第一次回复  
回复时间：2016年02月  
连云港市建筑施工图设计文件  
审查意见回复单  
(电气)专业  
设计单位：江苏豪翰工程设计有限公司

| 项目名称                                                                                                                                                                              | 公办中心幼儿园活动综合楼      |     |     | 建设单位                                                                                 | 赣榆县（区）厉庄镇人民政府 |    |    |
| 审查意见编号                                                                                                                                                                            | 连公消审字（2016）第0040号 |     |     | 设计编号                                                                                 | LK141134      |    |    |

## 变 更 通 知 单

二层消防平面图 1:120

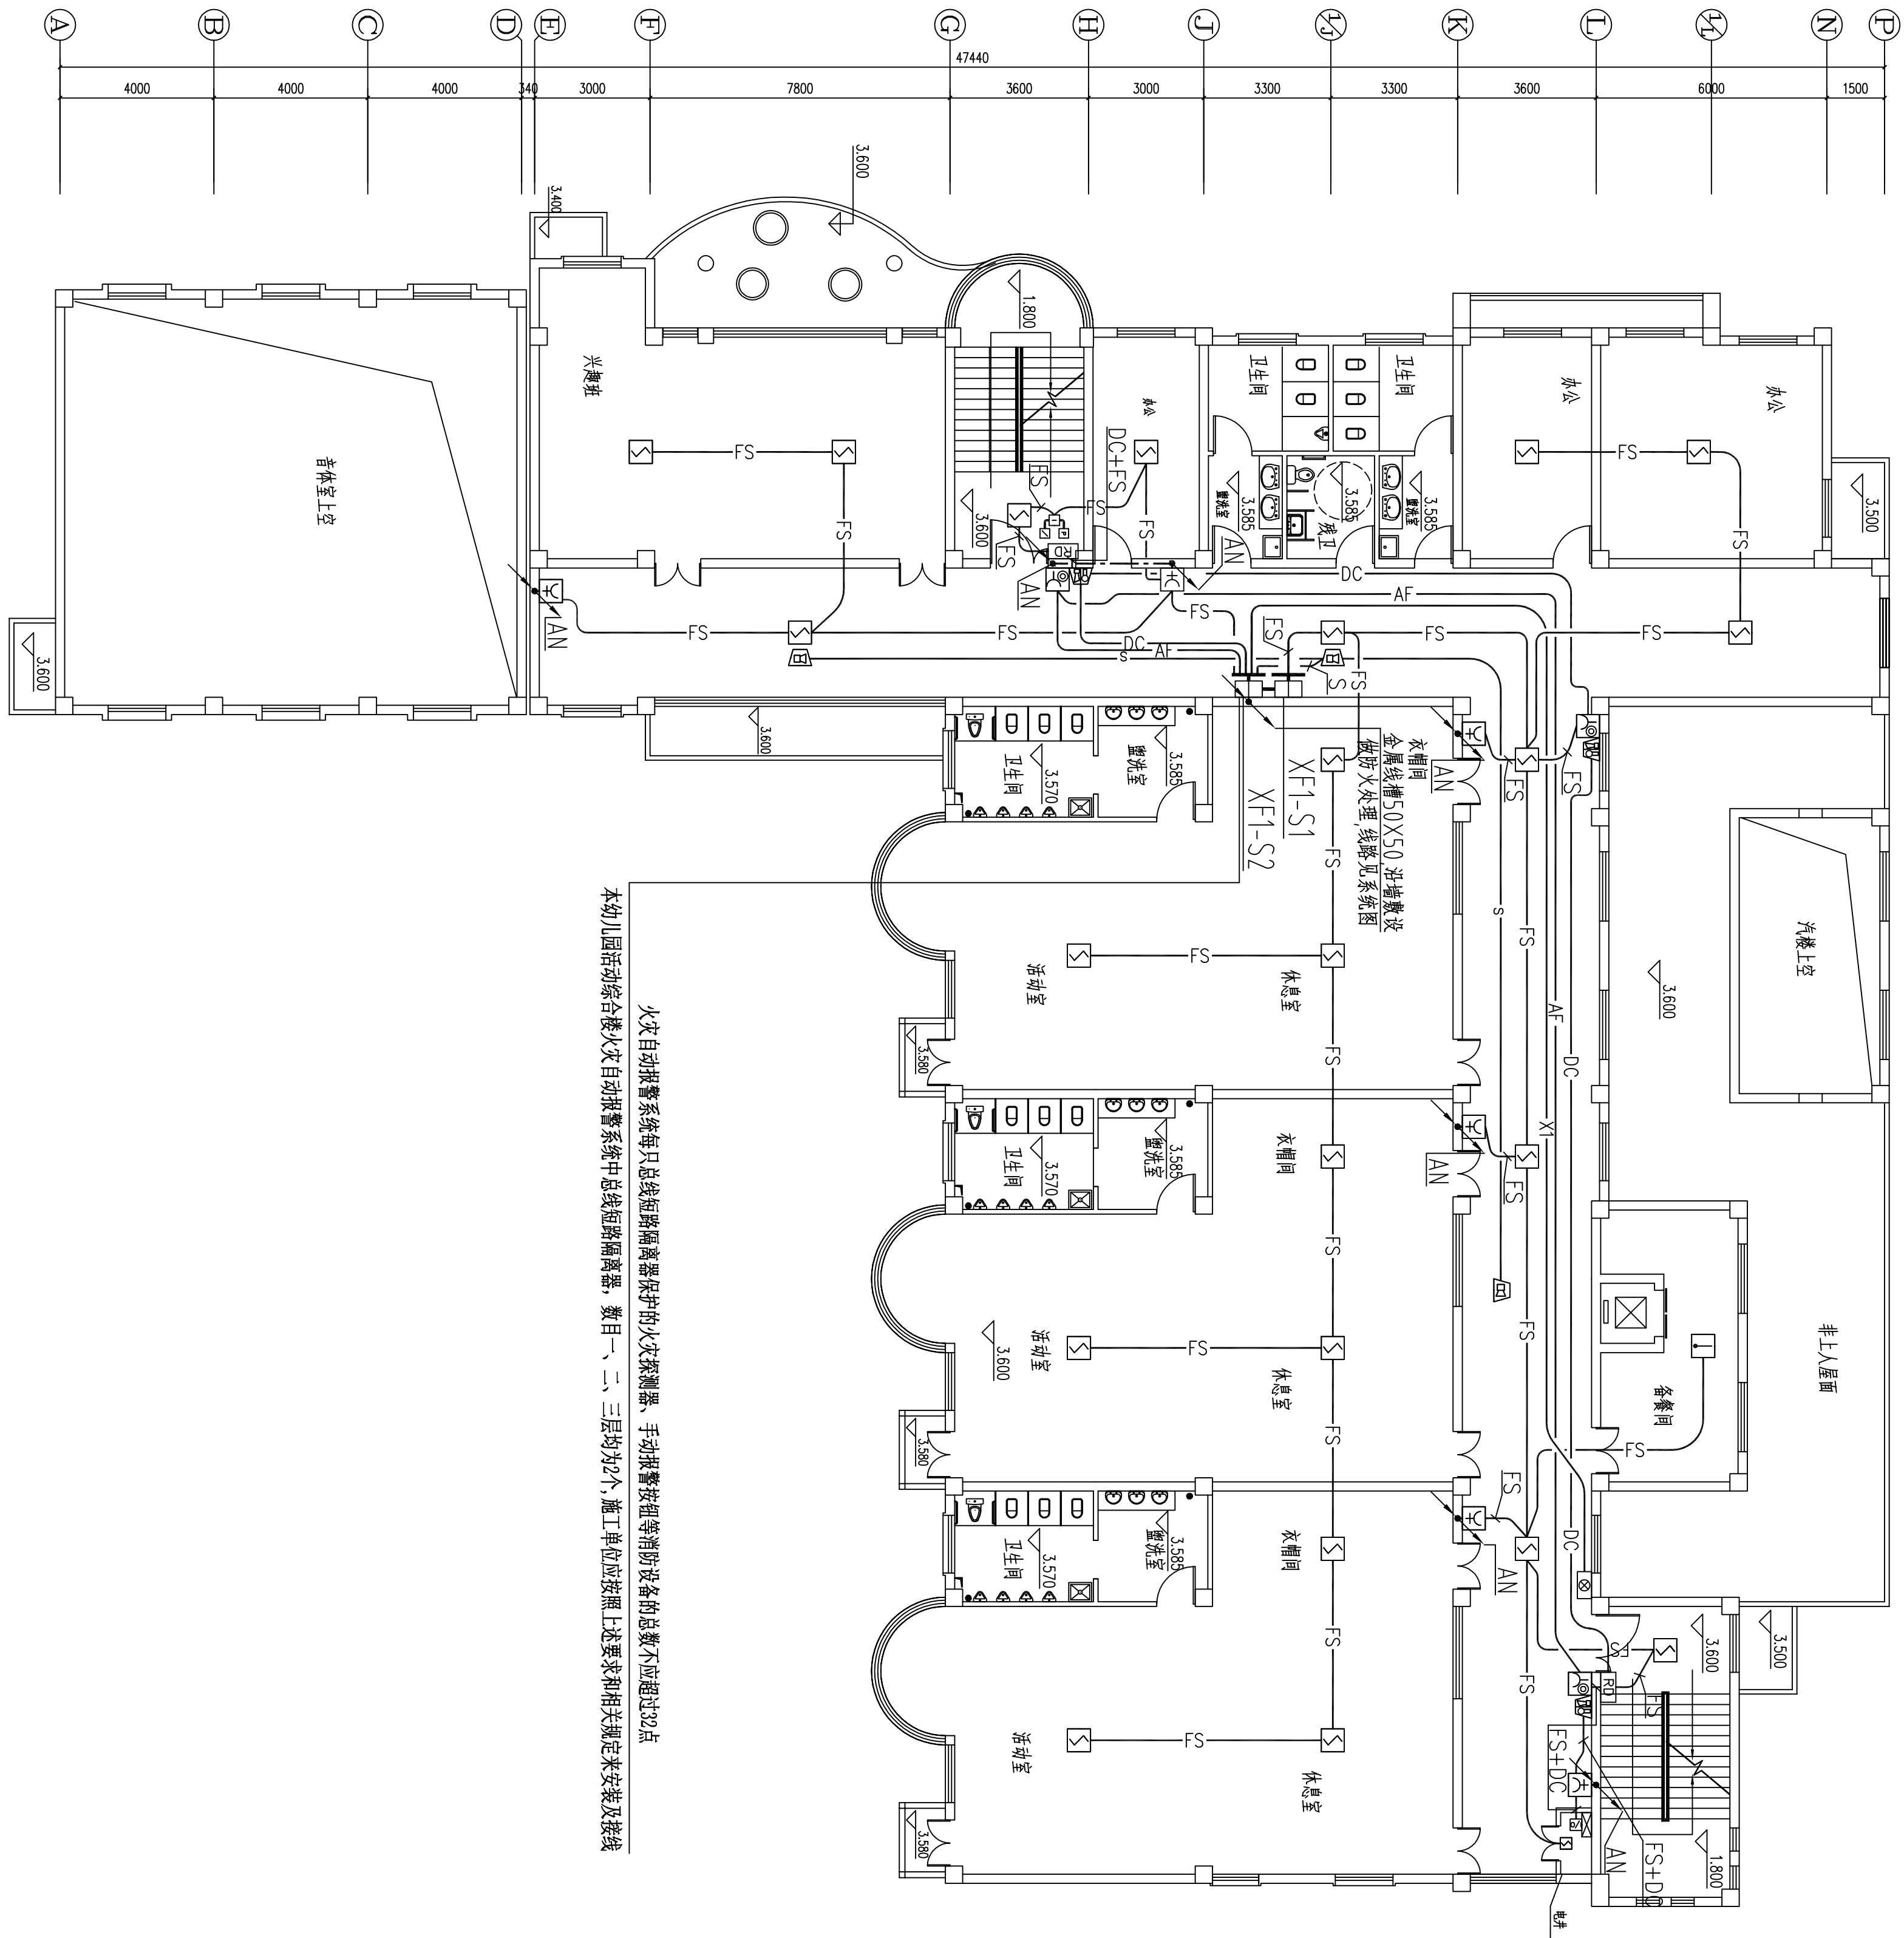
火灾自动报警系统每只总线短路隔离器保护的火灾探测器、手动报警按钮等消防设备的总数不应超过32点  
本幼儿园综合楼火灾自动报警系统总线短路隔离器、数目一、二、三层均为2个，施工时应按照上述要求和相关规定安装及接线
